Beteiligung der Träger öffentlicher Belange gem. § 4 (2) BauGB und öffentliche Auslegung gem. § 3 (2) BauGB vom 10.01.-10.02.2022

<u>Anregungen</u>	<u>Abwägungsvorschläge</u>
Behörden und sonstige Träger öffentlicher Belange	
Amt für Ernährung, Landwirtschaft und Forsten Roth-Weißenburg (24.01.2022)	
<u>Bereich Landwirtschaft:</u> Wir verweisen auf unsere Stellungnahme vom 15.06.2021 mit dem Aktenzeichen AELF-RH-L2.2-4612-1-12-2. Diese wird weiterhin aufrechterhalten. Keine weiteren Anmerkungen aus landwirtschaftlicher Sicht.	Die Stellungnahme wird zur Kenntnis genommen.
<u>Stellungnahme vom 15.06.2021</u> Der Geltungsbereich im Planungsgebiet umfasst ein derzeit ungenutztes Grundstück. landwirtschaftliche Grundstücke sind im überplanten Gebiet nicht mit einbezogen. Die Zufahrt für die hinterliegenden landwirtschaftlichen Grundstücke erfolgt über Fl.Nr. 391/9 (Unterer Grund) der Gemarkung Wolkersdorf. Im Bereich der Wohnbebauung ist die Zufahrt asphaltiert, im weiteren Verlauf geht diese in einen Feld- und Grünweg über. Es ist darauf zu achten, dass im Bereich der Wohnbebauung eine Mindestdurchfahrtsbreite von 3,50 Meter sowohl während der Bauphase als auch nach Ende der Baumaßnah

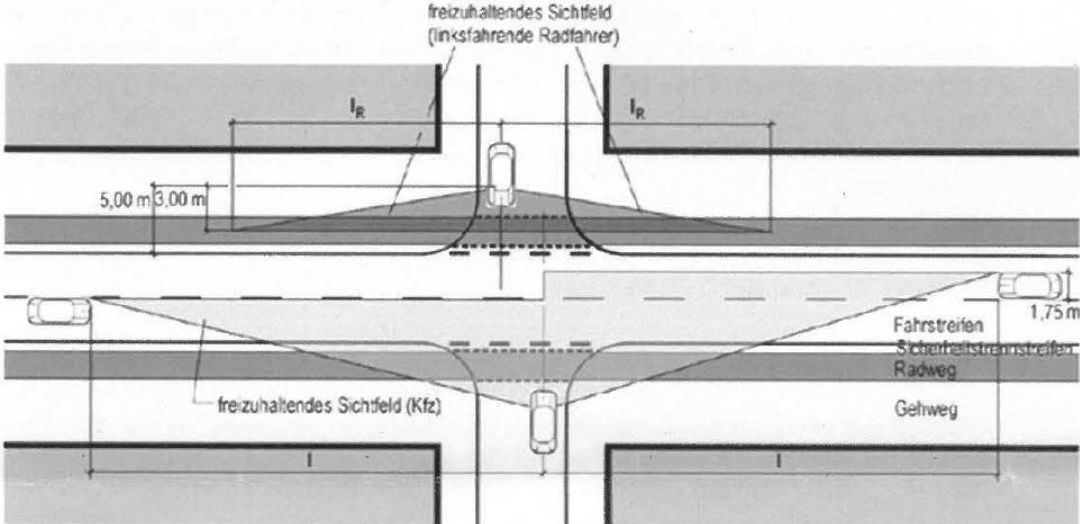
• die Fahrbahnbreiten im Bereich der Mittelinsel ist gemäß RAS und dem MS vom 19.01.2005 zum Thema Mittelinseln anzupassen (2,50 m G+R + 0,50 m Sicherheitstrennstreifen+ 3,75 m Fahrbahn+ 2,50 m Mittelinsel+ 3,75 m Fahrbahn+ 2,50 m G+R + 0,50 m Sicherheitstrennstreifen) → ca. 40 cm zusätzlicher Flächenbedarf	Diese Auflage wird berücksichtigt. Es erfolgte die Einarbeitung in den erneuten Bebauungsplanentwurf vom Mai 2022, der vom 23.05. bis 08.06.2022 erneut öffentlich ausgelegt hat.

• die Sperrfläche im Bereich der Mittelinsel ist zu ergänzen	Diese Auflage wird berücksichtigt.

- die Radfahrschleusen für beide Fahrtrichtung sind weiter Richtung Schwabach zu verlegen (ca. auf Höhe der Tiefgaragenzufahrt zu Haus Nr. 98) - dafür müssen alle davorliegenden Parkplätze entfallen → Fahrbahnbreite bis zur Tiefgaragenzufahrt (2,50 m + 0,50 m + 5,50 m mit Markierung der Mittellinie nach der Sperrfläche + 2,50 m + 0,50 m = 11 ,50 m) → Fahrbahnbreite nach ab der TG Zufahrt mit Parkplätzen und Radfahrschutzstreifen (1,50 m + 5,00 m ohne Mittellinie+ 1,50 m + 0,50 m Sicherheitstrennstreifen zum Parkplatz = 8,50 m)	Diese Auflage wird berücksichtigt.
Die Radfahrschleusen sind gemäß den o.g. Richtlinien anzupassen	Diese Auflage wird berücksichtigt.
Die Furt im Bereich der Einmündung Unterer Grund in die Bundesstraße ist richtlinienkonform zu markieren	Diese Auflage wird berücksichtigt.
Bitte beachten Sie, dass diese Punkte noch nicht abschließend sind und die Planung von dem o.g. Verkehrsplaner richtlinienkonform aufgeplant sein muss. Die Entwurfsplanung muss schließlich so ausgearbeitet sein, dass diese dem von der Stadt Schwabach beauftragten und zertifizierten Sicherheitsauditor (siehe Punkt Nr. 15) vorgelegt werden kann. Die Stadt wird hier noch auf fehlenden oder notwendige Anpassungen hingewiesen.	Diese Auflage wird berücksichtigt.

Auch wenn die größten Defizite der Planung im Vergleich zur ersten Beteiligung reduziert wurden, sehen wir die notwendige Befahrbarkeit im Sinne der geforderten Sicherheit und Leichtigkeit insbesondere in Richtung Nürnberg noch nicht gegeben. Dies ist insbesondere darin begründet, dass die Voraussetzung für Schutzstreifen nur punktuell vorhanden ist. Die ERA stellt voran, dass der Schutzstreifen nur im Begegnungsfall mit LKW's überfahren werden darf.	Diese Auflage wird berücksichtigt. Das Staatliche Bauamt Nürnberg hat der Vorplanung vom 10.03.2022 seine Zustimmung erteilt.

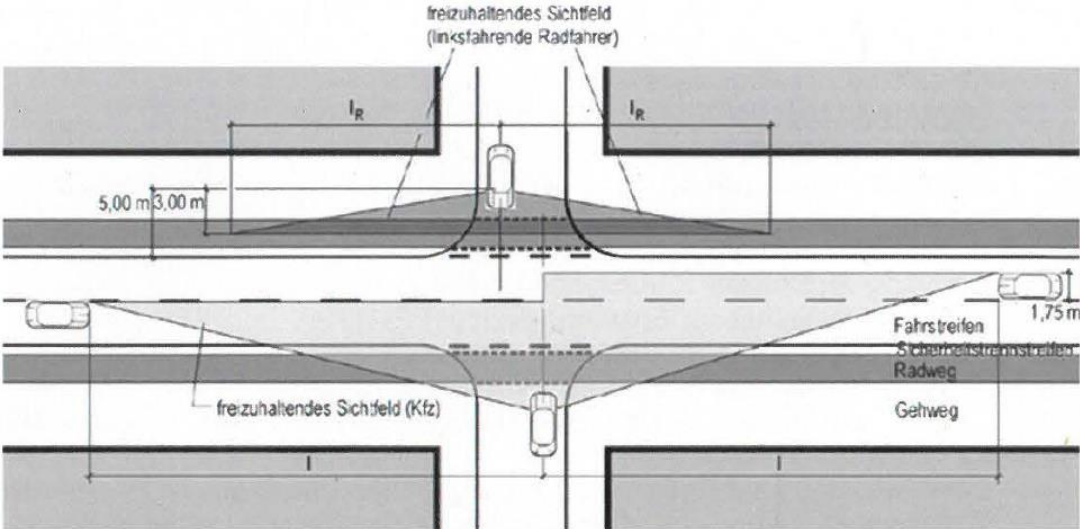
<u>Anregungen</u>	<u>Abwägungsvorschläge</u>
<u>Bitte legen Sie uns erst das Ergebnis des Auditors zur abschließenden Zustimmung vor Rechtsverbindlichkeit des Bauleitplanes vor.</u> Diese auditierte Planung ist dann auch Grundlage für die abzuschließende Vereinbarung.

4. Der Straßenbaulastträger der Bundesstraße trägt keinerlei Kosten, die im Zusammenhang mit dem Bauleitplan und eventuell notwendigen baulichen Änderungen im Einmündungsbereich des „Unteren Grundes“ in die Bundesstraße B 2 stehen, da diese aufgrund der Ausweisung des Bauleitplangebietes erforderlich werden und hier klar zugeordnet werden können.	Diese Auflage wird berücksichtigt. . Dem Straßenbaulastträger entstehen keine Kosten durch den Aus- und Umbau des Knotenpunktes Wolkersdorfer Hauptstraße/ Unterer Grund, die im Zusammenhang mit dem Bauorhaben stehen. Entsprechende Regelungen erfolgen in der Gestattungsvereinbarung. Die vom Vorhaben verursachten Kosten werden durch den Investor übernommen. Dazu erfolgen die Regelungen im Städtebaulichen Vertrag.

5. Da es sich im vorliegenden Fall um die Änderung einer Bundesstraße handelt, ist hier eine Vereinbarung zwischen dem Staatlichen Bauamt Nürnberg und der Stadt Schwabach gemäß §12 FStrG zwingend erforderlich. Die Zustimmung zum Bauleitplan und Bau innerhalb der Bauverbotszone wird nur nach gegenseitiger Unterschrift der Vereinbarung erteilt. Über den Bau der Linksabbiegespur, den Änderungen im Bereich der Einmündung des Unteren Grundes in die Bundesstraße 82, inkl. Querungshilfe und den Änderungen/ Anpassungen im Bereich der Bundesstraße B2, ist daher vor Rechtsverbindlichkeit des Bauleitplanes eine Vereinbarung zwischen der Stadt Schwabach und dem Staatlichen Bauamt Nürnberg abzuschließen. In der Vereinbarung ist zu regeln, dass sich die Stadt Schwabach bereit erklärt, alle anfallenden Kosten im Zusammenhang mit der Erschließung, der Linksabbiegespur und allen sonstigen Änderungen im Bereich der B2 und der Einmündung des „Unteren Grundes“ in die B2 zu übernehmen. Unterhaltsmehrkosten sind abzulösen. Planung, Ausschreibung, Bauleitung und Grunderwerb erfolgen durch die Stadt. Grundlage der Vereinbarung bildet die unter Punkt 3 genannte Verkehrsplanung bzw. der auditierte Vorentwurf. Der Abschluss der Vereinbarung ist rechtzeitig, unter Beigabe der abgestimmten Planung, beim Staatlichen Bauamt Nürnberg zu beantragen.	Kenntnisnahme Vor Rechtsverbindlichkeit des Bebauungsplans werden entsprechende vertragliche Regelungen (Ausbau der Bundesstraße, Änderungen im Bereich der Einmündung Unterer Grund und Querungshilfe Wolkersdorfer Hauptstraße) zwischen dem Staatlichen Bauamt Nürnberg und der Stadt Schwabach geschlossen. Regelungen zur Übernahme der Kosten durch die Stadt Schwabach sind ebenfalls Gegenstand der vertraglichen Regelungen. Die Gestattungsvereinbarung wird dem Stadtrat am 01.07.2022 zur Zustimmung vorgelegt. Danach ist eine Unterzeichnung noch vor Satzungsbeschluss möglich.
